## PARECER DA COMISSÃO DE AVALIAÇÃO

### “Adaptação do Cais do Cavaco para Embarcações Marítimo-Turísticas”

## COMISSÃO DE AVALIAÇÃO

**Figura 11 - Solução Base e ordenamento do terminal**  
**Fonte: Estudos Técnicos Desenvolvidos em Fase Anterior, Junho 2023, (desenho 1.7)**

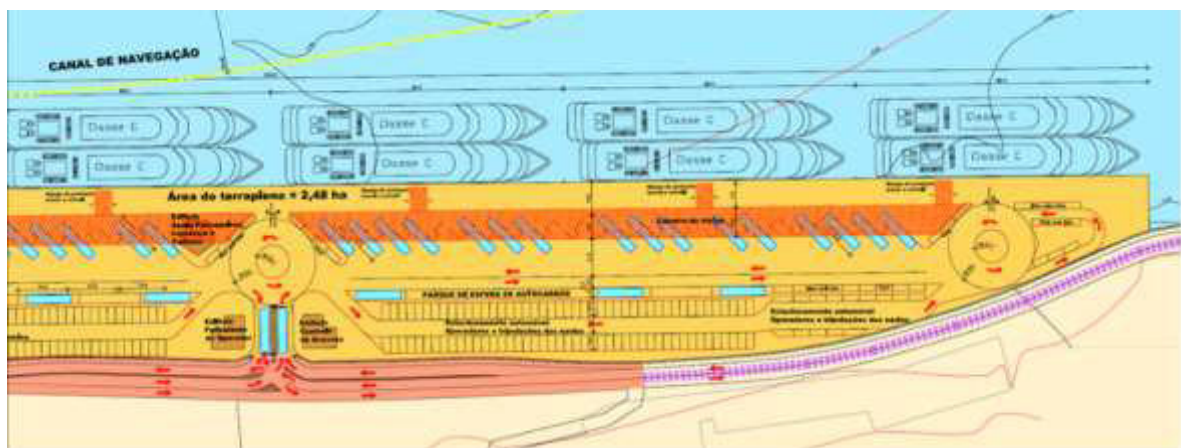
No que se refere ao terminal, foi solicitado o desenvolvimento de uma solução variante que incluísse um edifício para Gare de passageiros, com área total de implantação de 1 900 m<sup>2</sup>, e com 2 pisos. Nesta solução variante foi incluído um pequeno núcleo de recreio.

O município de Vila Nova de Gaia solicitou um conjunto de alterações, designadamente, o traçado do arruamento marginal, deslocando-o para a zona central do terraplino, transformando-o num espaço público, aberto e de livre circulação, a integrar na malha urbana envolvente, de acordo com os objetivos urbanísticos a definir para a envolvente urbana.

**Figura 12 – Nova Proposta estudada incluindo gare de passageiros**  
**Fonte: Estudos Técnicos Desenvolvidos em Fase Anterior, Junho 2023, (desenho 1.14)**

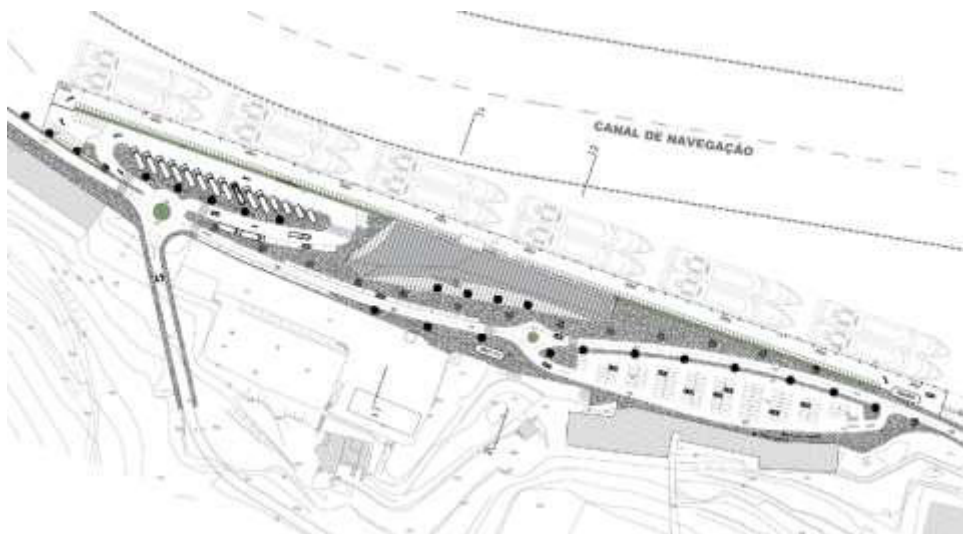
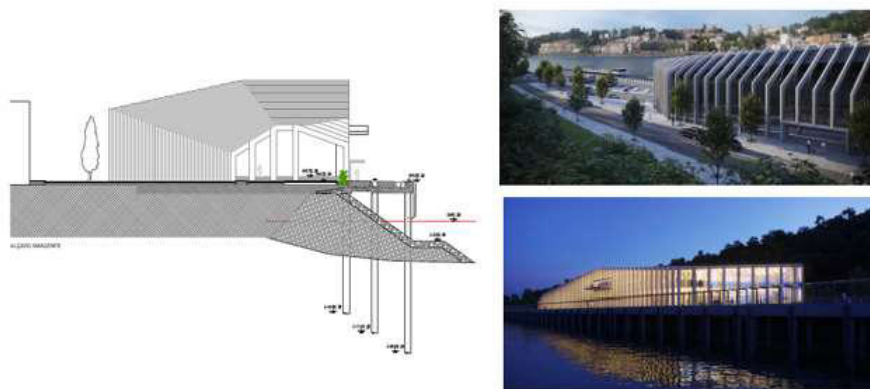
O Município de Vila Nova de Gaia considerou que a solução apresentada ainda não era consentânea com as opções urbanísticas do município para a zona do Cais do Cavaco, solicitando que o projeto fosse reformulado, reduzindo a sua dimensão.

**Figura 23 – Afetação do edifício *Destilaria Residence* com a construção do terminal**

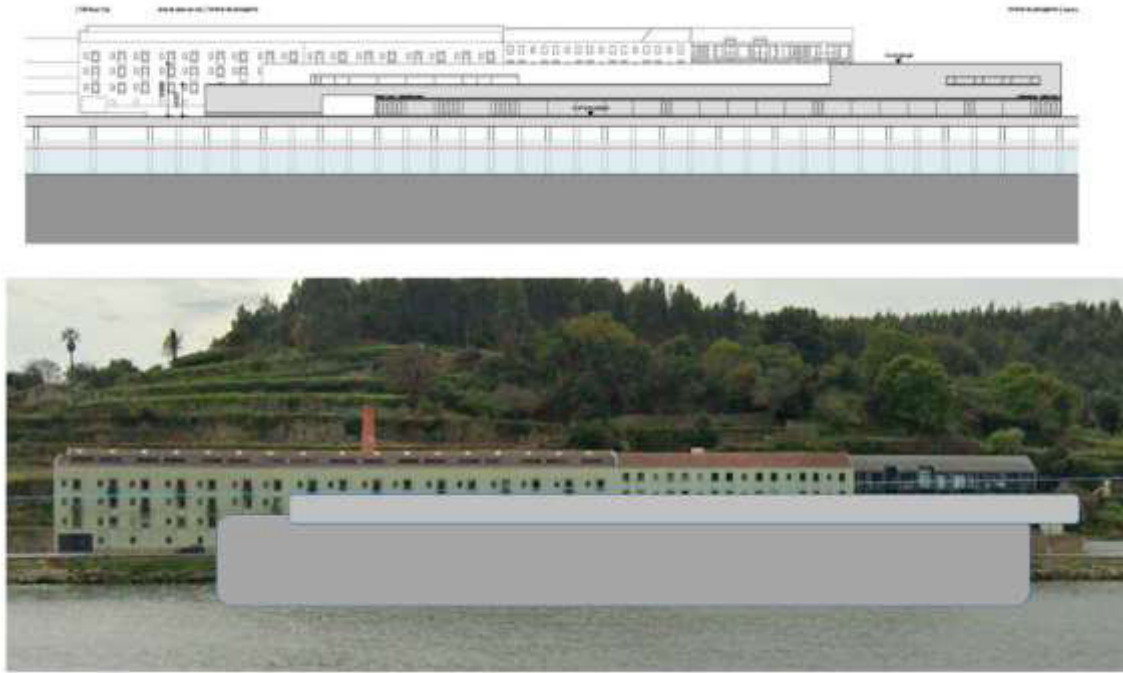
De notar ainda a situação identificada no EIA relativa à afetação dos moradores da *Destilaria Residence*. Para além do ruído associado à fase de obra, e do tráfego gerado pelo funcionamento do terminal, na fase de exploração, a maioria dos residentes nos dois pisos inferiores irão perder a vista frontal sobre o rio e a cidade do Porto, face à localização e dimensões (10m de altura) do edifício do terminal. Em termos visuais não se prevê afetação direta do complexo *Gaia Hills*, a construir, uma vez que ficará frente à área prevista para a náutica de recreio. Eventualmente, poderá ter alguma perda associada à presença do 5.º navio.

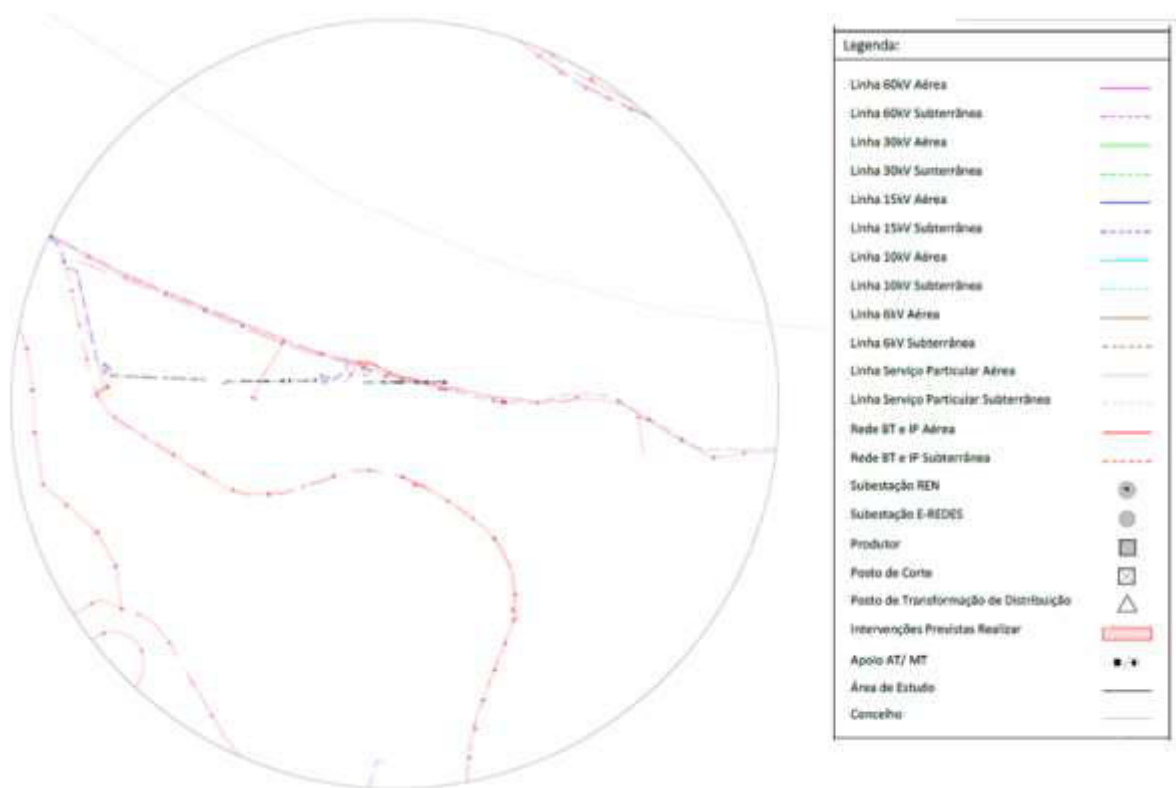
A E-Redes informa que na Área do Estudo de Impacte Ambiental (EIA) do Projeto (ver figura seguinte), tem na sua vizinhança, ou interfere com infraestruturas elétricas de Média Tensão, Baixa Tensão e Iluminação pública, integradas na Rede Elétrica de Serviço Público (RESP) e concessionada à E-REDES. A área do EIA é atravessada pelos traçados subterrâneos de diversas Linhas de Média Tensão a 15 kV, que constituem a ligação a partir de subestações da RESP a postos de transformação MT/BT de distribuição de serviço público. Ainda na área do EIA, encontram-se estabelecidas redes de Baixa Tensão e Iluminação Pública (ligadas a postos de transformação MT/BT de distribuição de serviço público).

Em consequência, todas as intervenções no âmbito da execução do EIA do Projeto, ficam obrigadas a respeitar as servidões administrativas constituídas, com a inerente limitação do uso do solo sob as infraestruturas da RESP, decorrente, nomeadamente, da necessidade do estrito cumprimento das condições regulamentares expressas no Regulamento de Segurança de Linhas Elétricas de Alta Tensão (RSLEAT) aprovado pelo Decreto Regulamentar n.º 1/92 de 18 de fevereiro e no Regulamento de Segurança de Redes de Distribuição de Energia Elétrica em Baixa Tensão (RSRDEEBT) aprovado pelo Decreto Regulamentar n.º 90/84 de 26 de dezembro, bem como das normas e recomendações da DGEG e da E-REDES em matéria técnica.

**Figura 27 – Propostas de Alternativas 1 e 2**  
**Fonte: Exposição submetida no âmbito da Consulta Pública**

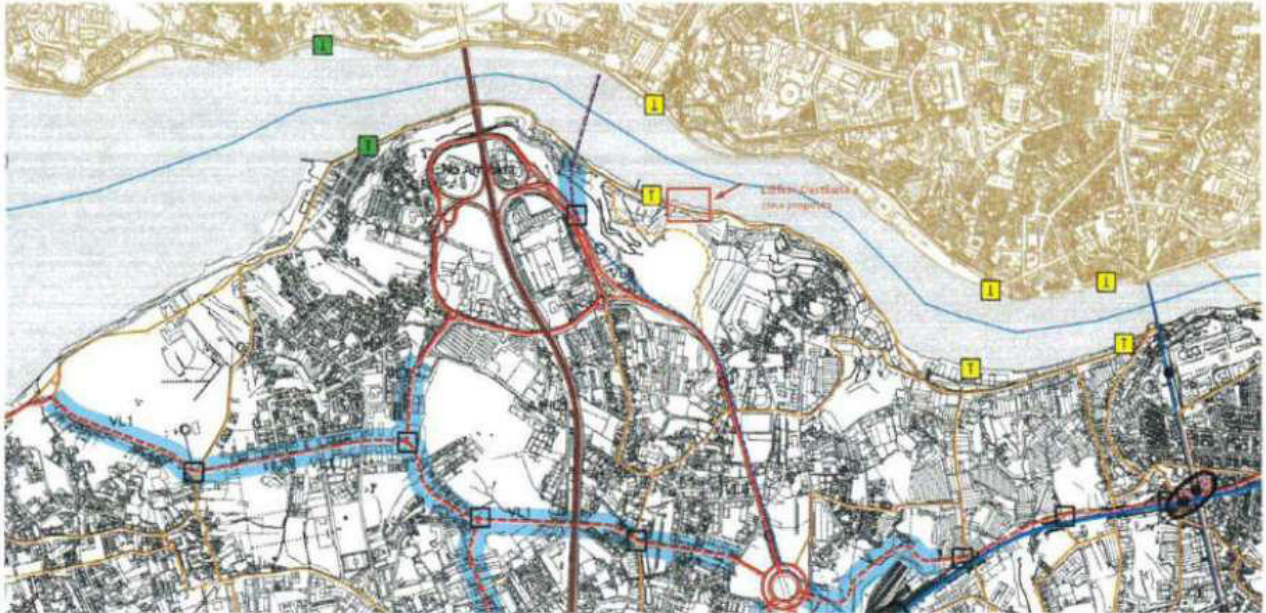
Considerou-se que não foram apresentadas justificações relevantes para as duas soluções alternativas, assinaladas na imagem abaixo.
